設計及び工事計画認可申請書の一部補正について

大飯発電所第3号機

設計及び工事計画認可申請書の一部補正

大飯発電所第3号機 設計及び工事計画認可申請書の一部補正 補正前後比較表

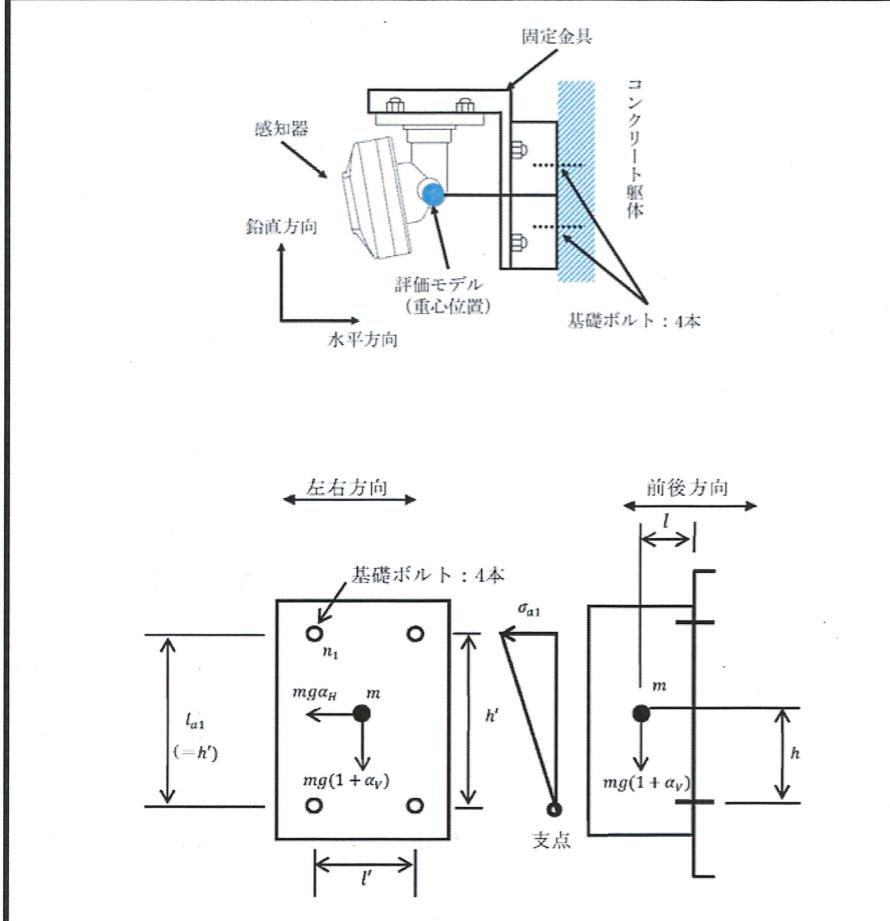
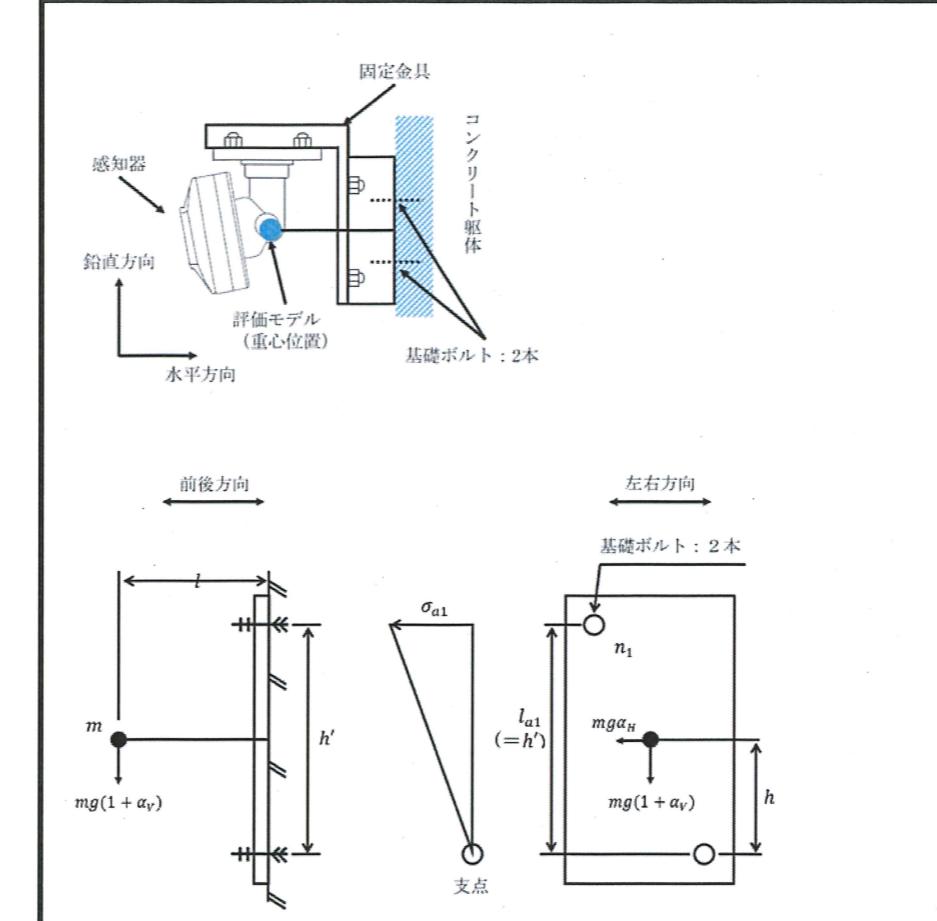
変更前	変更後	備考
<p>(2) 四点固定型（壁掛け型）の構造強度評価</p> <p>「4.5 設計用加速度」及び「5.5 応力評価条件」に示す評価条件を用いて、以下の式により炎感知器における基礎ボルトの発生応力を算出する。四点固定型（壁掛け型）の応力評価モデル（前後方向）を第5-2図に、四点固定型（壁掛け型）の応力評価モデル（左右方向）を第5-3図に示す。</p> <p>a. 前後方向の応力評価</p> <p>(a) 基礎ボルトに発生する最大引張応力</p> <p>基礎ボルトに発生する引張応力は、最も厳しい条件として、片側のボルトを支点とし、この支点から最も離れた位置にあるボルト（評価本数n_1）で受けるものとして計算する。</p> <p>モーメントの釣合式より、</p> $\sigma_{a1}l_{a1}n_1S = mg\alpha_H h + mg(1 + \alpha_V)l$ <p>以上の式より、</p> $\sigma_{a1} = \frac{mg(\alpha_H h + (1 + \alpha_V)l)}{Sl_{a1}n_1} = \sigma_{amax}$ <p>(b) 基礎ボルトに発生するせん断応力</p> <p>基礎ボルトに発生するせん断応力は、基礎ボルト全本数（N）で受けるものとして計算する。</p> $\tau_a = \frac{mg(1 + \alpha_V)}{NS}$	<p>(2) 二点固定型（壁掛け型）の構造強度評価</p> <p>「4.5 設計用加速度」及び「5.5 応力評価条件」に示す評価条件を用いて、以下の式により炎感知器における基礎ボルトの発生応力を算出する。二点固定型（壁掛け型）の応力評価モデル（前後方向）を第5-2図に、二点固定型（壁掛け型）の応力評価モデル（左右方向）を第5-3図に示す。</p> <p>a. 前後方向の応力評価</p> <p>(a) 基礎ボルトに発生する最大引張応力</p> <p>基礎ボルトに発生する引張応力は、最も厳しい条件として、片側のボルトを支点とし、この支点から最も離れた位置にあるボルト（評価本数n_1）で受けるものとして計算する。</p> <p>モーメントの釣合式より、</p> $\sigma_{a1}l_{a1}n_1S = mg\alpha_H h + mg(1 + \alpha_V)l$ <p>以上の式より、</p> $\sigma_{a1} = \frac{mg(\alpha_H h + (1 + \alpha_V)l)}{Sl_{a1}n_1} = \sigma_{amax}$ <p>(b) 基礎ボルトに発生するせん断応力</p> <p>基礎ボルトに発生するせん断応力は、基礎ボルト全本数（N）で受けるものとして計算する。</p> $\tau_a = \frac{mg(1 + \alpha_V)}{NS}$	<p>記載の適正化 (基本設計方針の変更に伴う、炎感知器追設による修正)</p>

第5-2図 二点固定型（壁掛け型）の応力評価モデル（前後方向）

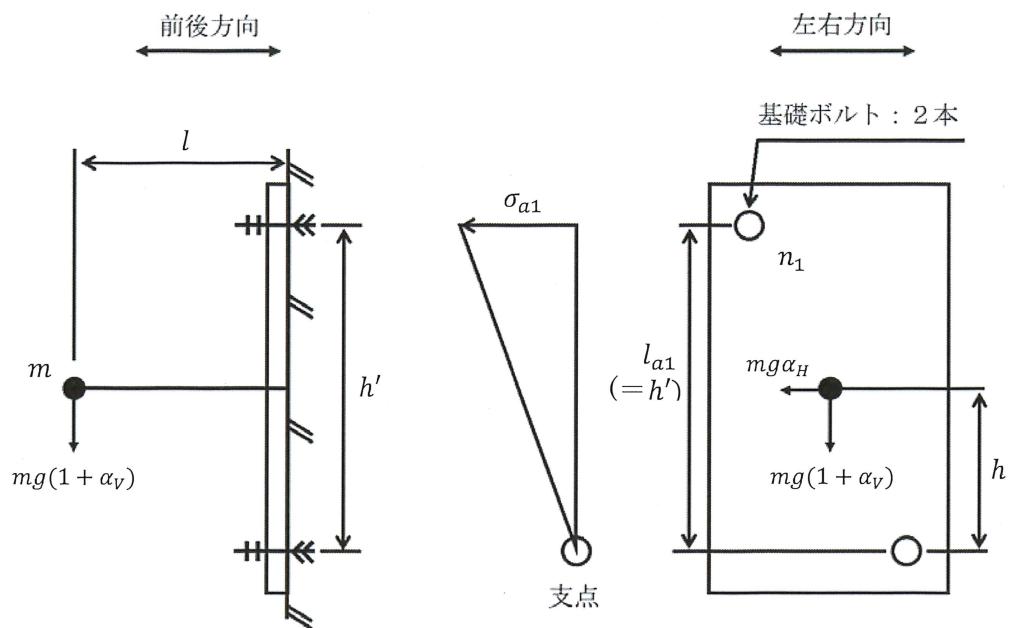
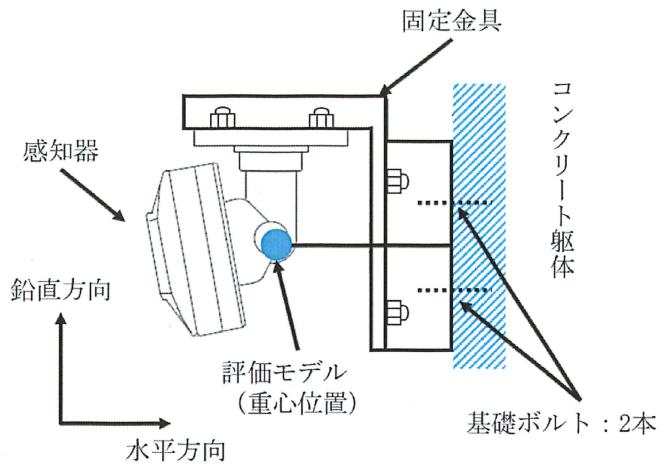
「4.5 設計用加速度」及び「5.5 応力評価条件」に示す評価条件を用いて、以下の式により炎感知器における基礎ボルトの発生応力を算出する。二点固定型（壁掛け型）の応力評価モデル（前後方向）を第5-2図に、二点固定型（壁掛け型）の応力評価モデル（左右方向）を第5-3図に示す。

第5-3図 二点固定型（壁掛け型）の応力評価モデル（左右方向）

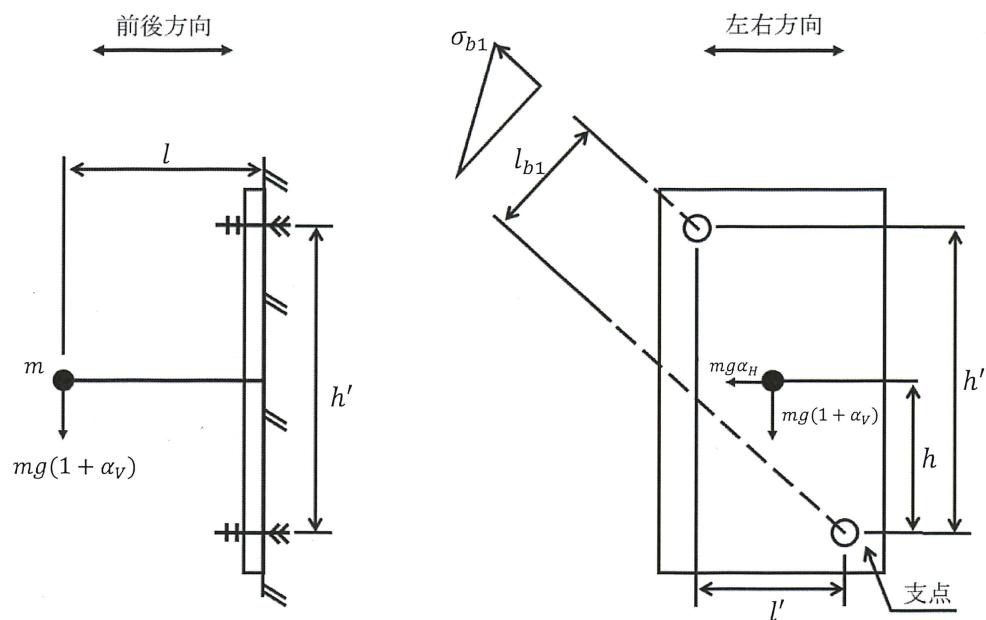
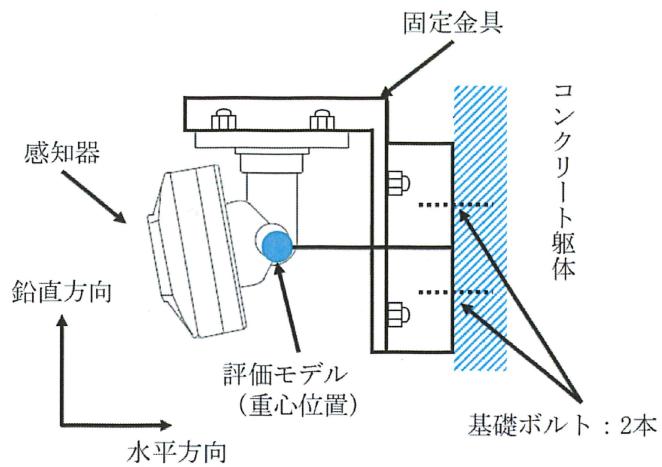
変更前	変更後	備考
 <p>第5-3図 四点固定型（壁掛け型）の応力評価モデル（左右方向）</p>	 <p>第5-3図 二点固定型（壁掛け型）の応力評価モデル（左右方向）</p>	<p>記載の適正化 (基本設計方針の変更に伴う、感知器追設による修正)</p>
